VYSVĚTLENÍ OBSAHU ZADÁVACÍ DOKUMENTACE VEŘEJNÉ ZAKÁZKY (2)

k nadlimitní veřejné zakázce zadávané v otevřeném řízení
podle zákona č. 134/2016 Sb., o zadávání veřejných zakázek, v platném znění
Zvýšení kybernetické bezpečnosti Nemocnice Prachatice, a.s.

Část 1 – Virtualizační prostředí, servery, disková pole, core switche, UPS záložní zdroje

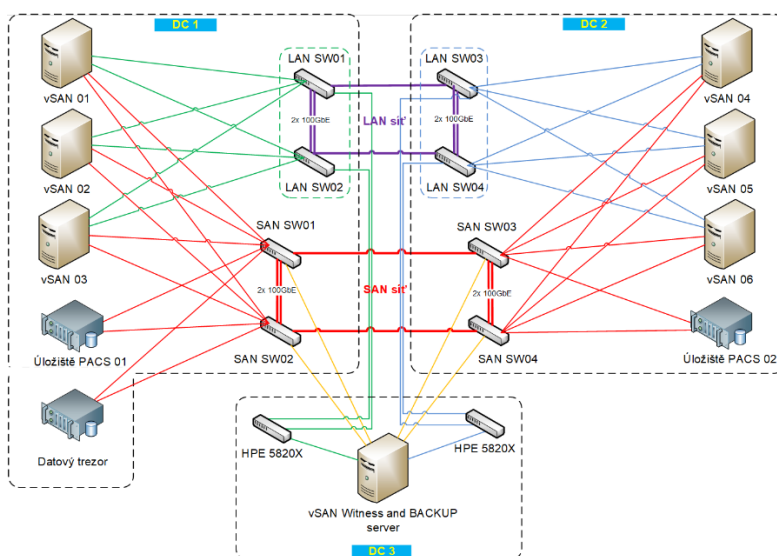
Zadavatel u SAN přepínačů požaduje „Latence 300 ns a nižší.“ Jedná se o extrémně nízkou hodnotu, pro kterou zadavatel v popídaném předmětu plnění nemá využití. Latence vSAN clusteru, který zadavatel poptává, se pohybují v řádech milisekund, viz např. zde: https://media-www.micron.com/-/media/client/global/documents/products/white-paper/7300_ssd_vsan_white_paper.pdf?la=en&rev=6c1625a31a364dfca4c7482351255df5.

To znamená že latence vSAN clusteru je přinejmenším o tři řády (tisíckrát) vyšší než požadovaná latence přepínače. Limitujícím prvkem je tedy vSAN cluster a nikoliv latence přepínače, které může být klidně v řádech jednotek mikrosekund a stále se bude jednat o zcela dostatečnou nerozpoznatelnou hodnotu.

Žádáme zadavatele o úpravu tohoto požadavku na přiměřenou hodnotu, např. na požadovanou hodnotu latence 5 mikrosekund a nižší.

Požadované switche jsou striktně určené pro vybudování robustní a bezpečné SAN sítě, která má mít odpovídající parametry. Především přidávat do celkového řetězce systému ukládání dat co nejmenší zpoždění (latenci). U kategorie těchto switchů je parametr latence obvykle v řádech stovek ns. Zadavatel trvá na podmínkách uvedených v technické specifikaci.
